De como la CHT pretende operar Entrepeñas y Buendía sin tener en cuenta su mínimo de explotación

escrito por Hidra | viernes, 26 de enero de 2018

Continuando con nuestro recorrido por el [borrador del Plan especial de sequías \(PES\) del Tajo \(21/12/2017\)](#), analizamos en esta entrada un aspecto de las siguientes tablas y figuras, en las que se definen los umbrales de sequía del Tajo medio en función de las reservas de Entrepeñas y Buendía:

Figura 93. Umbrales UTE 07 Tajo Medio

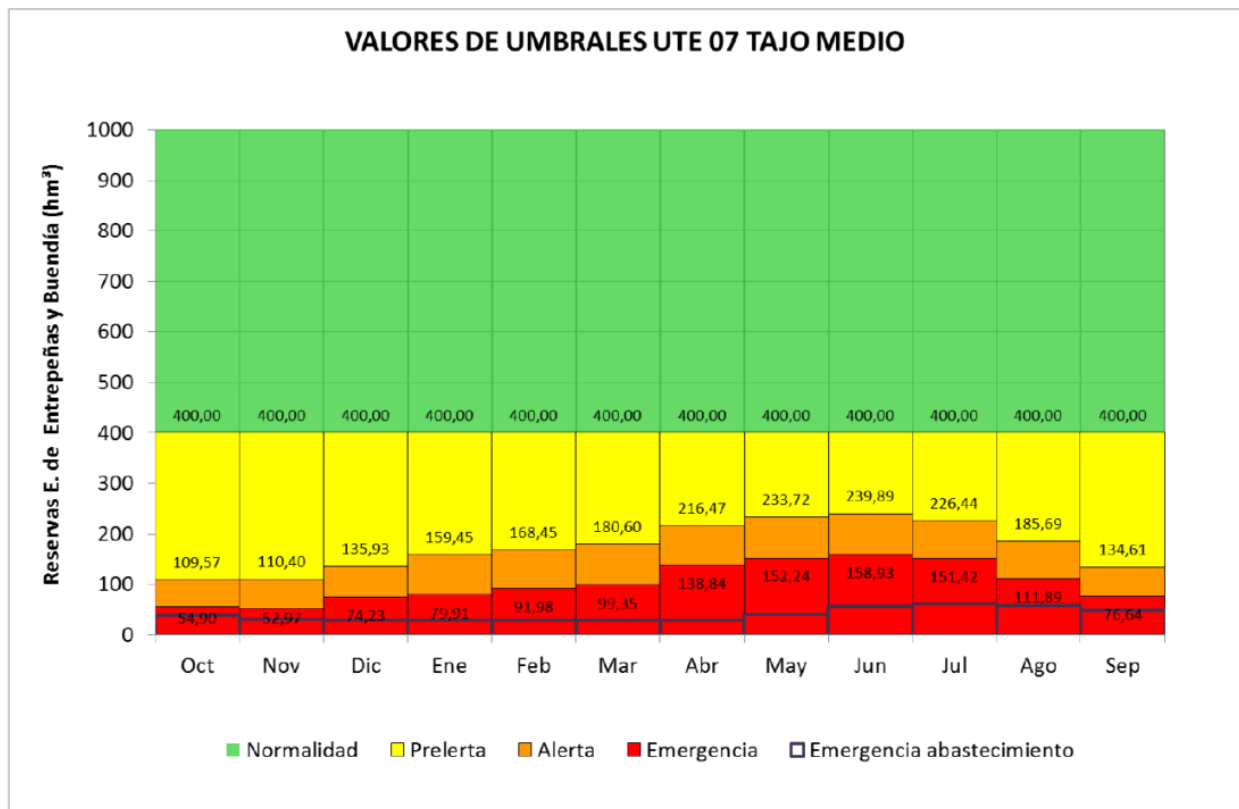
Asombrosamente, **no se contempla un mínimo de explotación en los embalses!** Los umbrales se definen desde el cero absoluto de almacenamiento, sin considerar el embalse muerto ni las

posibles pérdidas de almacenamiento debida al aterramiento.

Plantear la operación de unos embalses por debajo de su mínimo de funcionamiento no se le ocurre ni al que asó la manteca, ni al que parió las reglas de explotación del trasvase Tajo-Segura, que consideran un volumen mínimo de explotación de 118 hm^3 (*«El sistema Entrepeñas-Buendía, con ambos embalses conectados mediante túnel, puede ser considerado como un hiperembalse regulador único con capacidad total máxima conjunta de 2438 hm^3 . De aquí deben detraerse, conforme a los estudios para el Plan Hidrológico del Tajo, 118 hm^3 de embalse muerto considerado como no disponible para la regulación, y una cantidad variable mensualmente para resguardos frente a crecida»*, de la pág. 28 del documento [«El sistema de cabecera del Tajo y el Trasvase Tajo-Segura»](#); Francisco Cabezas, diciembre de 2013). Puede discutirse si el embalse muerto es 118 hm^3 u otra cifra, pero nunca va a ser 0. También hay que estudiar si se ha producido una reducción adicional de la capacidad de embalse por el aterramiento, como parece ser que va a investigar la Confederación Hidrográfica del Tajo con una nueva batimetría de urgencia ([«Batimetría en la cabecera del Tajo para conocer su capacidad real»](#); La Opinión de Murcia, 25/1/2018).

Quizás esté detrás la necesidad de encajar «como sea» sobre el papel la gestión de la cuenca con la legislación del Trasvase, aunque se proponga algo tan absurdo como lo que aquí se plantea. **No puede defenderse que está incluido en el umbral más bajo; obsérvese en las tablas la cantidad de valores inferiores a 118 hm^3 .** Tampoco se hace referencia alguna al volumen mínimo de explotación (en algún otro sistema sí se realiza, pero no en todos)
